MINISTERIO DE AMBIENTE Y DESARROLLO SOSTENIBLEAUTO No. **024**

"Por el cual se resuelve un recurso de reposición"

Que mediante comunicación con el radicado No. **4120-E1-3568** del 5 de febrero de 2015, la empresa **ECOPETROL S.A.**, entrega la documentación correspondiente para la solicitud de sustracción temporal de un área ubicada en la Reserva Forestal Río Magdalena establecida en la Ley 2ª de 1959, para la ejecución del Programa de Exploración Sísmica VMM 5 3D.

Figura 1. Ubicación ideal de puntos fuente.

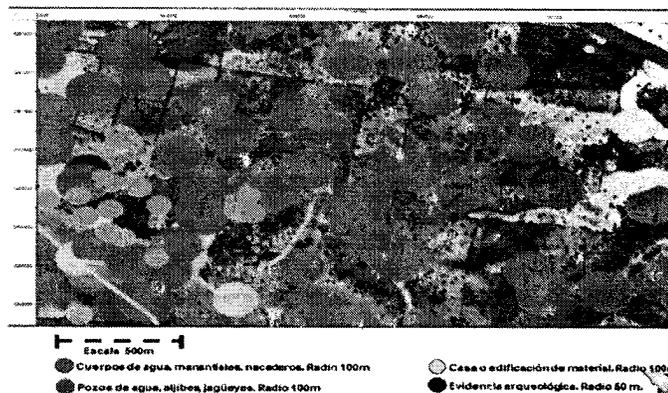
En ese orden, me permito señalar que para efectos de ejecutar el programa sísmico se tiene en cuenta una zonificación de manejo ambiental, la cual se cruza con el diseño actual del programa sísmico para efectos de establecer qué tipo de restricciones ambientales y sociales existen en el área a intervenir, no obstante y teniendo en cuenta que no se cuenta con una línea base al 100%, al ejecutar el programa sísmico existe la posibilidad de que sea necesario desplazar la línea, por lo que se debe contemplar un rango de movilidad el cual puede variar en cada punto.

Las figuras que anteceden, describen claramente que el diseño proyectado puede ser susceptible de ajustes, teniendo en cuenta las condiciones socio ambientales en campo, por lo que entregar un diseño definitivo con coordenadas específicas no viabiliza la ejecución y desarrollo del proyecto en la medida que se hace necesario modificar la ubicación de los puntos fuente lo cual implica que se deba solicitar un nuevo trámite de sustracción cada vez que se identifiquen dichas restricciones, es decir que si para el caso en particular se tiene previsto hacer 5.118 pozos para líneas fuentes y si en campo evidencié una restricción que me obligue a moverme necesariamente debo adelantar un nuevo trámite de sustracción por cada pozo que debe desplazar, lo cual hace inviable el proyecto.

Es claro dentro del documento técnico, que **ECOPETROL S.A.** presenta unas líneas denominadas teóricas (diseño teórico) sobre las cuales se realizaría la intervención por la exploración. Precisamente, este Ministerio identifica dentro de la evaluación, que a la escala trabajada para este diseño teórico, pueden desarrollarse análisis que permiten la identificación desde ahora de áreas a excluir, tal y como se muestra en las figuras expuestas como argumento para este recurso de reposición, aspecto que hace parte de la planificación del proyecto para la exploración sísmica. De esta manera, el ejemplo de la condición descrita en las figuras entregadas por el peticionario de la sustracción, ratifica aún más a este Ministerio la pertinencia de la solicitud que se hace en torno a que se apliquen los criterios de exclusión al trazado diseñado, en las escalas cartográficas de trabajo disponibles dentro de la solicitud de sustracción, lo cual corresponde exactamente al ejemplo proporcionado por el ahora recurrente.
